Objet : Dossier de demande d'Autorisation Environnementale Unique - Abattoir du Faou -
Lettre suite à l'avis du Commissaire Enquêteur du 13 novembre 2020

Dans le cadre de notre demande d'Autorisation Environnementale Unique (AEU) pour la construction d'un abattoir public multi-espèces sur la commune du Faou, le commissaire enquêteur a remis un avis favorable sous réserves en date du 13 novembre 2020.

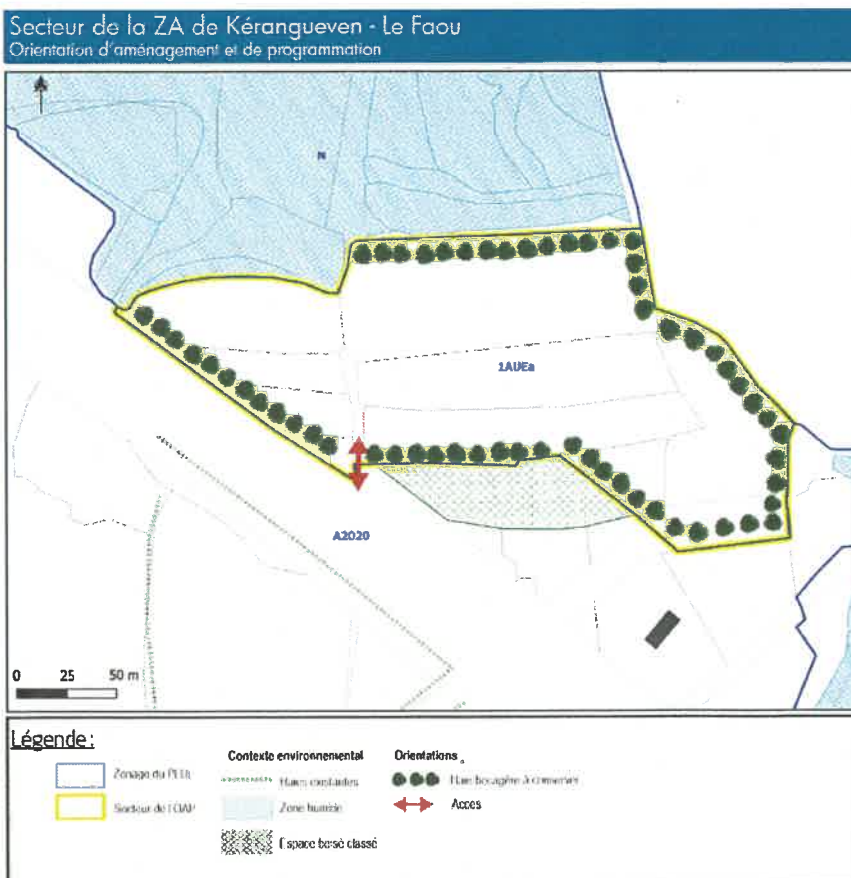
Réserve 2 : La protection des espaces boisés classés et haies protégées sera strictement respectée

Nous vous transmettons ci-dessous l'Orientation d'Aménagement et de Programmation (OAP) du PLUi en vigueur relatif au terrain de l'abattoir (document présent dans l'Annexe n°09 du dossier d'AEU).

Ce plan localise :

- L'espace boisé classé : cet espace est situé au sud de la parcelle du projet. Il est en dehors du périmètre du site. Il ne sera ni impacté directement par le projet, ni indirectement (topographie du terrain favorable) ;
- Les haies bocagères : ces haies sont situées en périphérie du terrain. Elles ne sont pas classées. Mais, en l'occurrence, le projet de construction ne viendra pas supprimer ces haies.

Les plans fournis pour la Réserve 1 indique l'implantation des haies présentes au niveau de l'accès. La création de l'accès n'aura pas pour conséquence la suppression de haie.

L'ensemble des haies identifiées en périphérie seront conservées par le projet de construction.

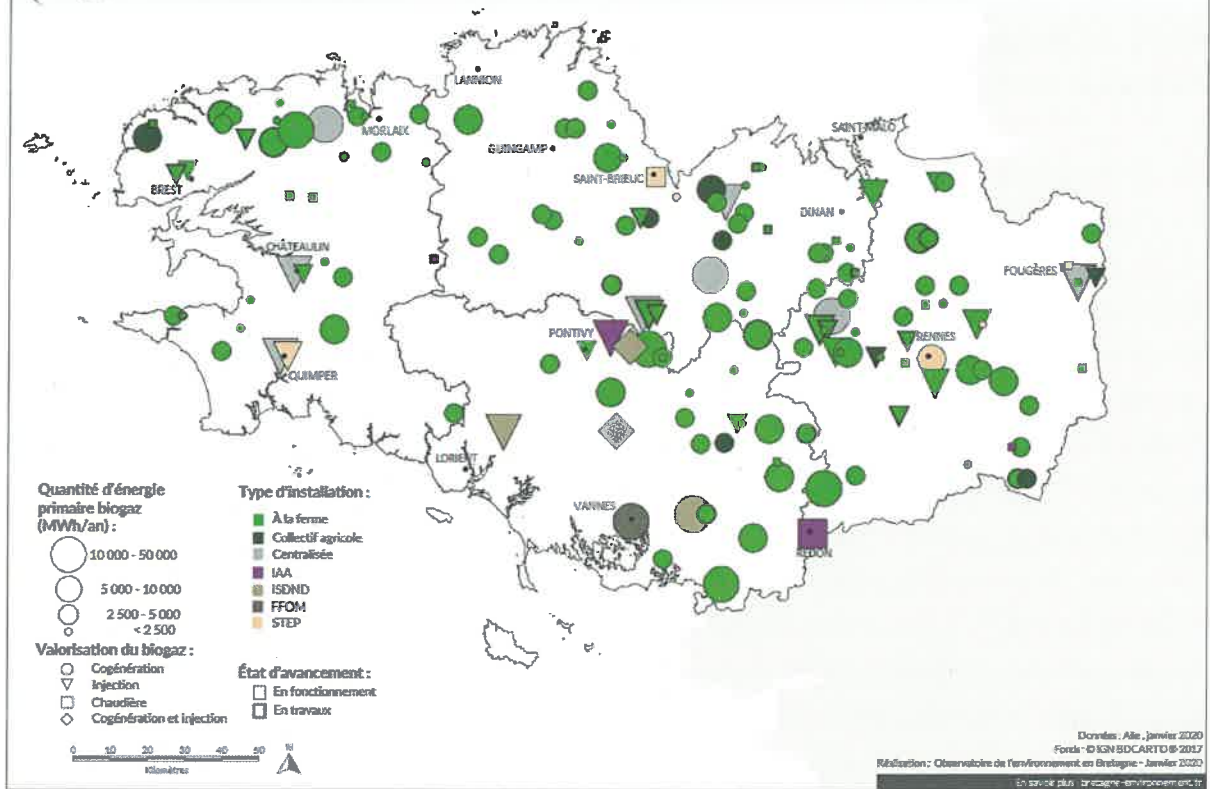
Réserve 3 : Mise en place d'une solution complémentaire à la méthanisation des déchets en cas d'indisponibilité de cette solution de base

- Acceptation des déchets traités : Les déchets qui seront valorisés par l'unité sont :
 - o Refus de tamisage, graisses de flottation, boues physico-chimiques récupérées en aval du dégrillage à 6 mm,
 - o Matières stercoraires, pailles et fumiers.

Aussi nous rappelons que les matières stercoraires seront pressées et stockées en chambre froide et que la fumière sera abritée. Ces mesures permettront de limiter les émissions d'odeur. Ces déchets seront enlevés 2 à 4 fois par semaine et livré par l'exploitant lui-même à l'unité de méthanisation de Quimper ou Châteaulin.

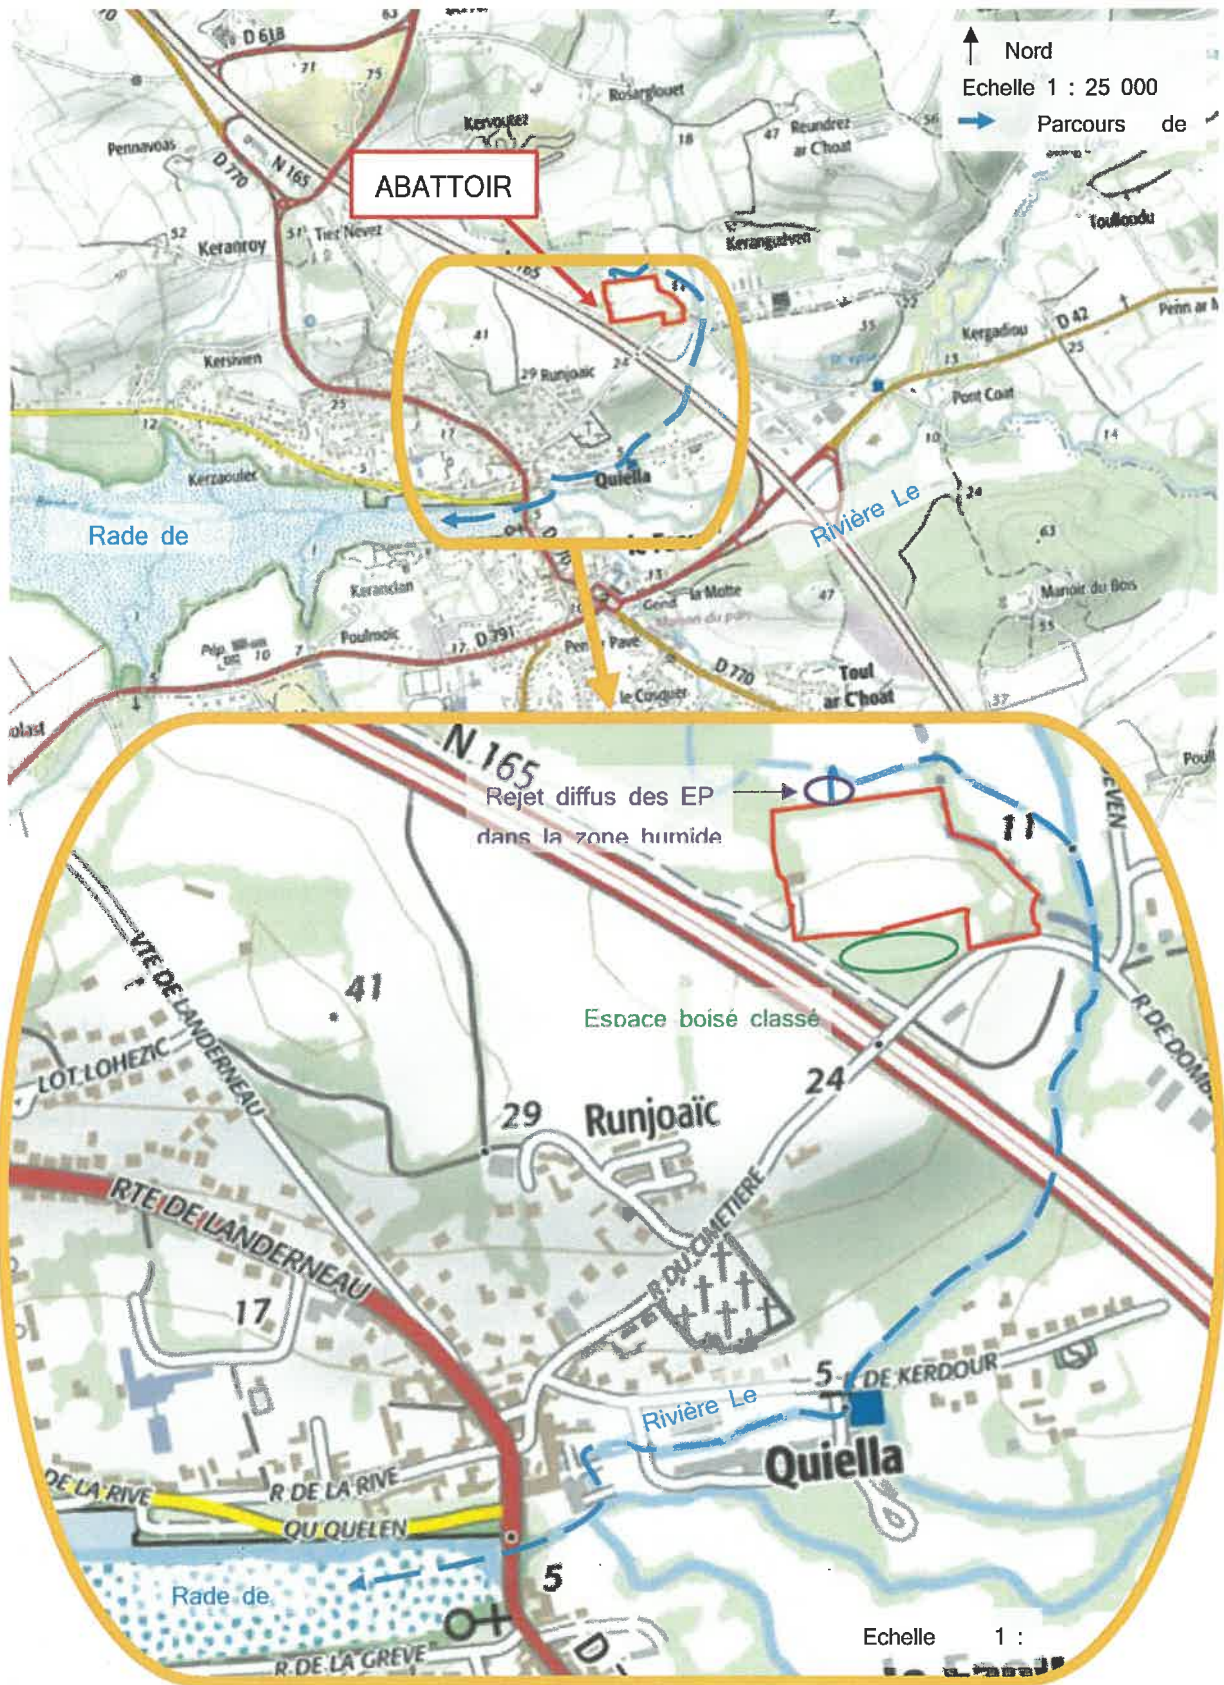
Réserve 4 - 2^{ème} partie : Réalisation dans un premier temps d'un complément d'étude sur l'exutoire des eaux pluviales : possibilité de déversement sur la propriété voisine et étude des mesures à mettre en œuvre pour éviter, réduire ou compenser (ERC) les différents impacts afin que les aménagements n'entraînent aucune perte nette de biodiversité - Mise en place de mesures de suivi, ainsi que le préconise l'avis de la MRaE

Le rejet des eaux pluviales s'effectue via débordement d'une noue créée sur site permettant de réaliser un rejet diffus. Ce rejet diffus servira à alimenter la zone humide en évitant un effet drainant.

Il est rappelé que la zone humide n'est pas implantée sur le terrain du projet. Elle ne sera donc pas imperméabilisée. De plus, elle est alimentée par le cours d'eau situé au nord par capillarité. Ainsi le terrain étant en amont, le projet n'impactera pas l'alimentation de la zone humide.

Le cheminement de l'eau jusqu'à la rivière du Faou, puis jusqu'à la Rade de Brest est fourni dans la figure ci-après. Une analyse de la qualité du rejet des eaux pluviales sera réalisée tous les ans.
